Ref.: Pedido de Esclarecimentos relativo ao Pregão Presencial 001/2018

Trata-se de pedido de esclarecimentos formulado pela empresa ON PRODUÇÕES E EVENTOS LTDA., inscrita sob o CNPJ n.º 17.033.725/0001-89, em face do Pregão em epígrafe, que tem por objeto a contratação de empresa para a montagem, desmontagem e execução do Projeto de Cenográfico Urbano para Páscoa em Gramado 2018.

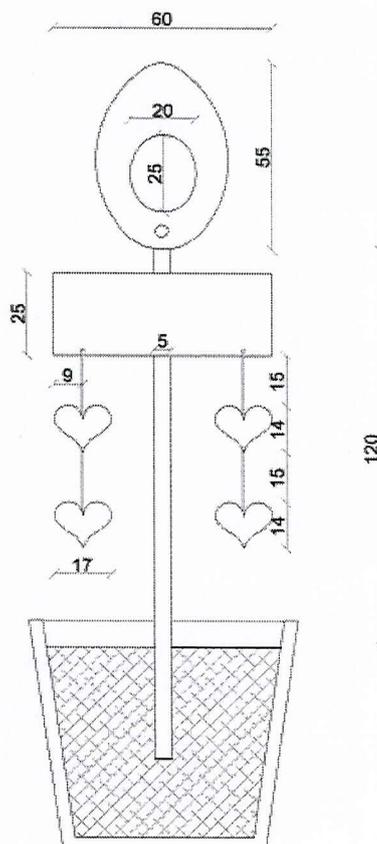
11. Qual o tamanho, formato, método construtivo e acabamento das 3 placas de madeira com pingentes de decoração solicitados no item 3.10.3.11?

R.: Descrição da placa de madeira com pingentes de coração no item 3.15, conforme imagem abaixo.

Placas de madeira com palavras relacionadas à páscoa recortadas em MDF com pintura automotiva em tom chocolate branco, sobrepostas nas placas.

Será de responsabilidade da Contratante disponibilizar o layout da identificação do evento nas placas para a Contratada por meio de arquivo em vetor.

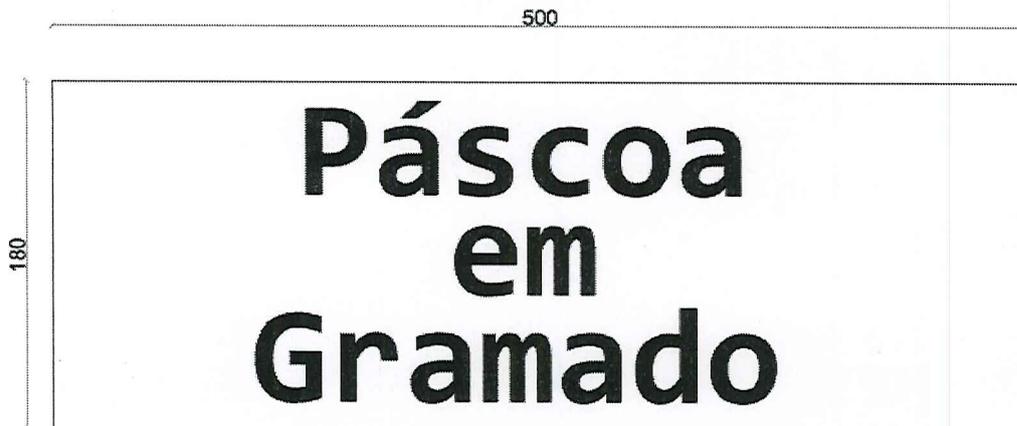
18. O item 3.14.1.11 cita “duas Fachadas da Rua Coberta”. Entendemos que uma delas é o portal apresentado na página 31 do memorial descritivo com cortina de coelhos e o letreiro “Páscoa em Gramado” que deverão ser instalados no primeiro arco da Rua Coberta e o segundo é outra cortina de coelhos com outro letreiro “Páscoa em Gramado” instalado nas costas do camarim (atrás do palco). Este entendimento está correto? Se sim, quais as dimensões, material e acabamento da placa do acesso principal e do letreiro nas costas do palco? E quais os materiais e acabamentos do portal do acesso principal detalhado na página 31?

R.: A placa de acesso principal e o letreiro da costa do palco tem o mesmo padrão de produção, conforme definido na imagem abaixo, integrante do item 3.14 do Memorial Descritivo.
